Sygnatura: ZP/90/2023

Sprawa: Przetarg nieograniczony na roboty budowlane: „Budowa Budyńku Radioterapii w ramach Drugiego etapu Centrum Kliniczno-Dydaktycznego Uniwersytetu Medycznego w Łodzi wraz z Akademickim Ośrodkiem Onkologicznym – wykończenie”

Pytania i odpowiedzi cz. V

Rysunek poglądowy Lampy z wymiarami ramion uchylnych

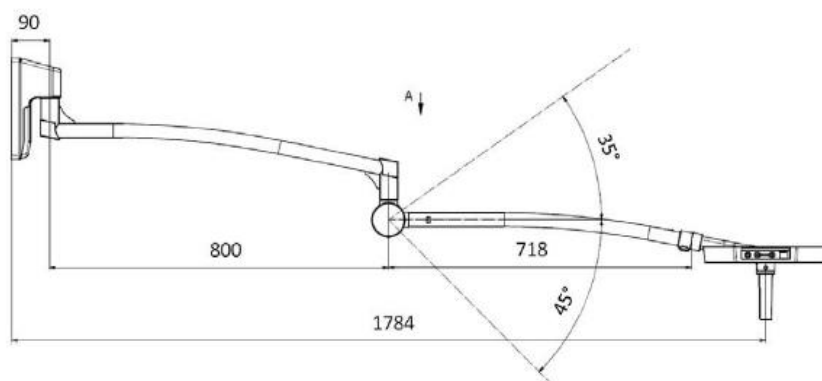
- d) Czy Zamawiający dopuszcza lampę, w której kopuła nie posiada 2 zintegrowanych uchwytów umieszczonych na obwodzie kopuły?

Odpowiedź: Zamawiający nie wyraża zgody na powyższą zmianę.

380. Ig2.16 Kolumna do pracowni endoskopowej w Izbie Przyjęć
 Jh10.7_Lampa_operacyjna_trójramienna

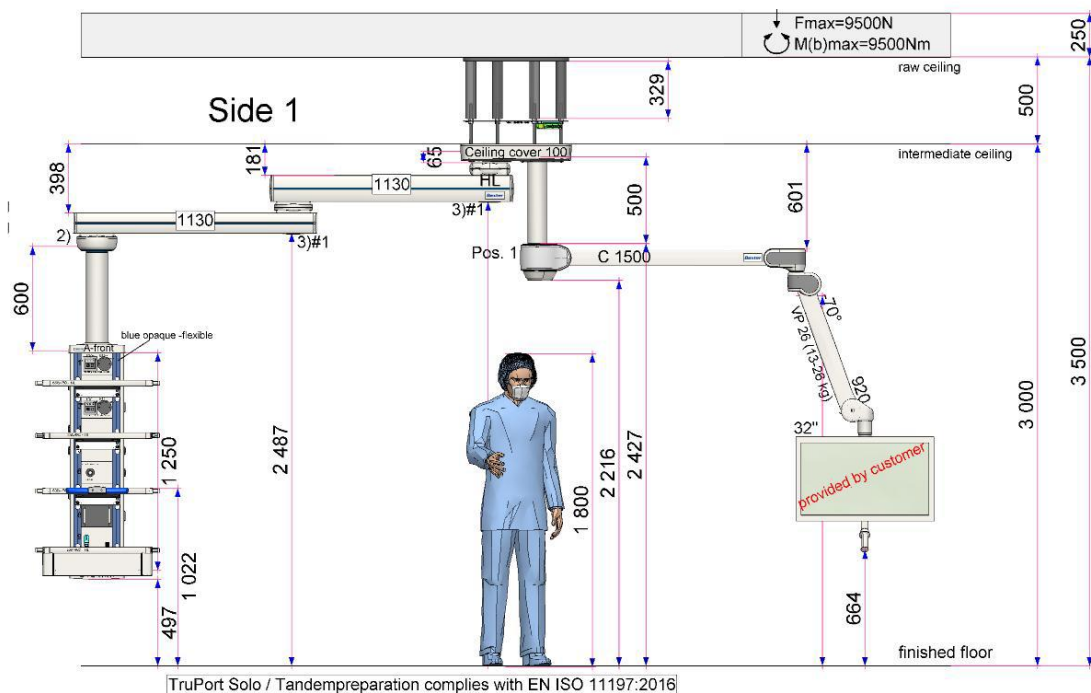
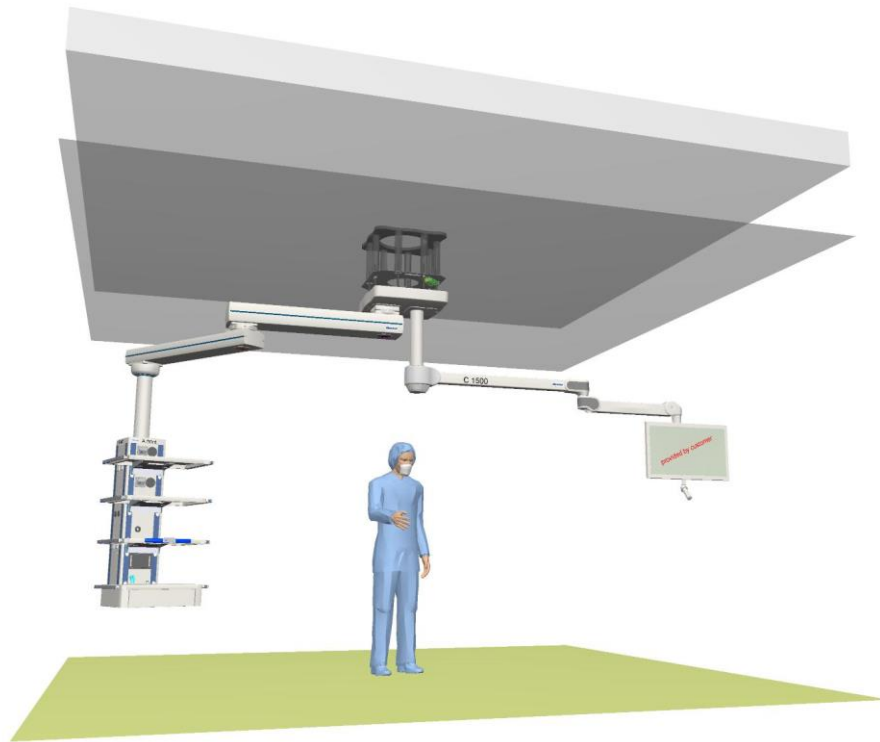
dotyczy pkt 28, 29. Czy Zamawiający dopuszcza ramię pod monitor mocowane w systemie tandem z kolumną tego samego producenta co kolumna o przekroju innym ni dwuwypukło- dwupłaskie, oraz pierwsza część ramienia posiadająca hamulce sprężynowe – dociskowe? Opisana konstrukcja ramienia stosowana jest do monitorów o przekątnej min 55-60" a opisany przez Zamawiającego w pkt 32 uchwyt na monitor 32" nie jest kompatybilny z opisanym w pkt 28 ramieniem. Pragniemy nadmienić, że ramię pod monitor, o dopuszczenie którego prosimy jest powszechnie stosowane do monitorów min 32" i jest znacznie tańsze od rozwiązania opisanego w tabeli technicznej .
 Poniżej projekt proponowanego rozwiązania

Odpowiedź: Zamawiający wyraża zgodę na powyższą zmianę. Wprowadzono zmiany z opisie

381. Jh10.7_Lampa_operacyjna_trójramienna

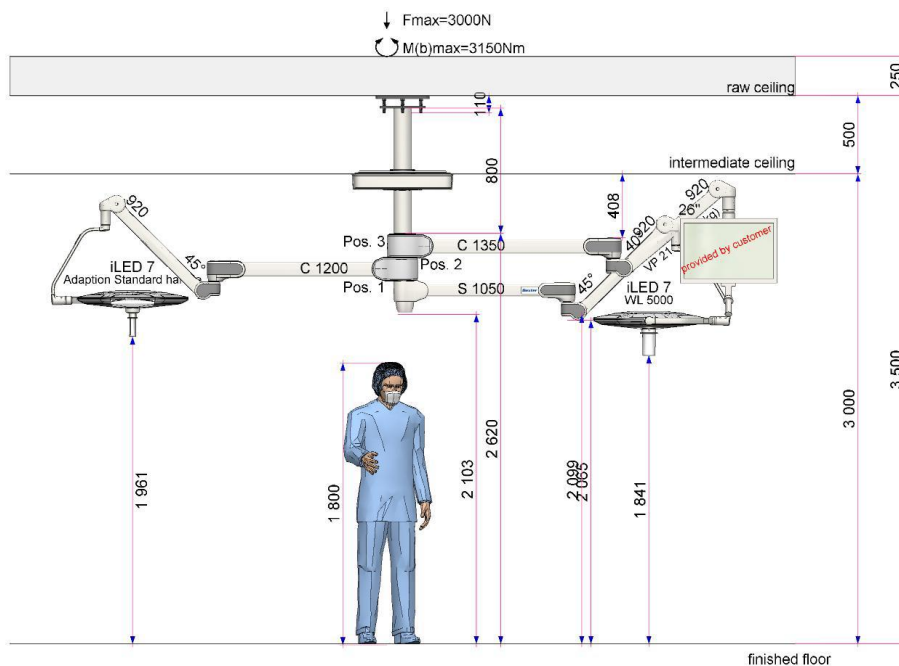
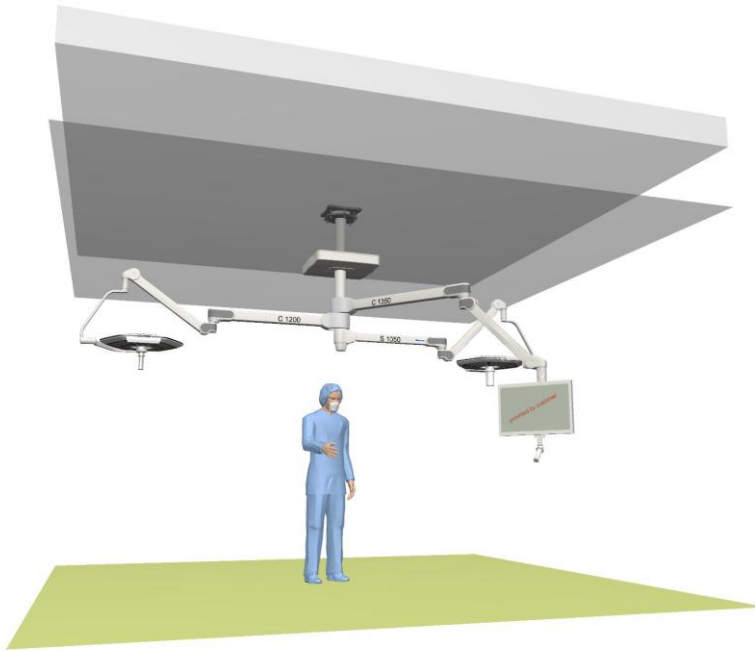
dotyczy pkt 3 Czy Zamawiający dopuszcza ramie pod monitor mocowane w jednym mocowaniu w osi lampy tego samego producenta co lampa o przekroju innym niż dwuwypukło- dwuwklaskie, oraz pierwsza część ramienia posiadająca hamulce sprężynowe – dociskowe ? Opisana konstrukcja ramienia stosowana jest do monitorów o przekątnej min 55-60" a opisany przez Zamawiającego uchwyt na monitor z minimalną wagą 12kg nie jest kompatybilny z opisanym w pkt 3 ramieniem. Pragnę nadmienić, że ramię pod monitor, o dopuszczenie którego prosimy jest powszechnie stosowane do monitorów o wadze min 12 kg i przekątnej min 19- 32" i jest znacznie tańsze od rozwiązania opisanego w tabeli technicznej.

Odpowiedź: Zamawiający wyraża zgodę na powyższą zmianę. Wprowadzono zmiany z opisie

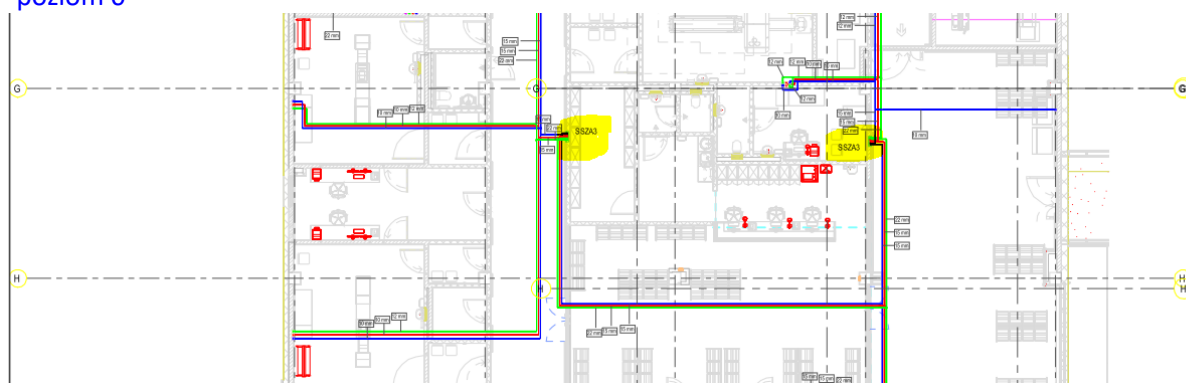
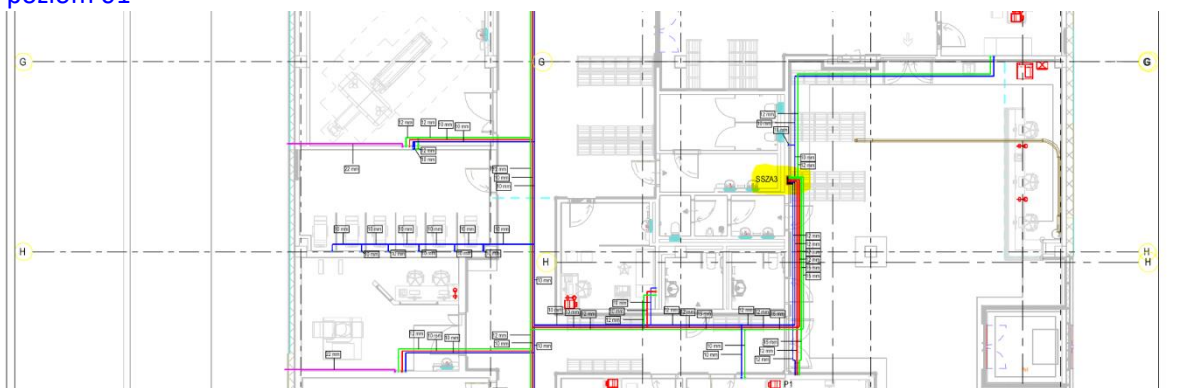
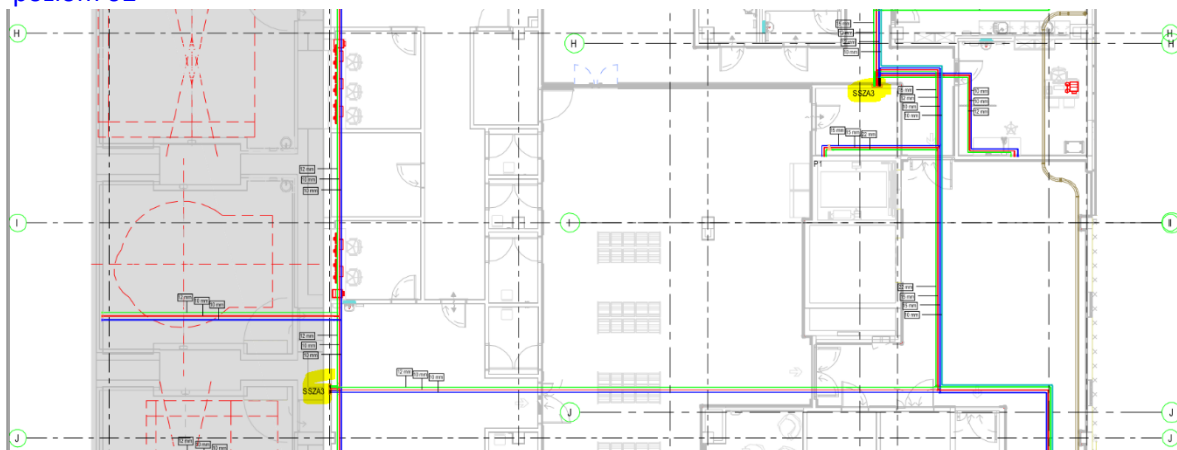
386. W projekcie instalacji gazów medycznych uwzględniono zbyt małą ilość skrzynek zaworowo-informacyjnych (SZIAN). Prosimy o skorygowanie ilości SZIAN w pozycji 45 przedmiaru gazów medycznych lub potwierdzenie, że ilość SZIAN zostanie rozliczona powykonawczo.

Odpowiedź: [Liczba SZIAN w projekcie jest zgodna z ilością podaną w pozycji 45 w przedmiarze.](#)
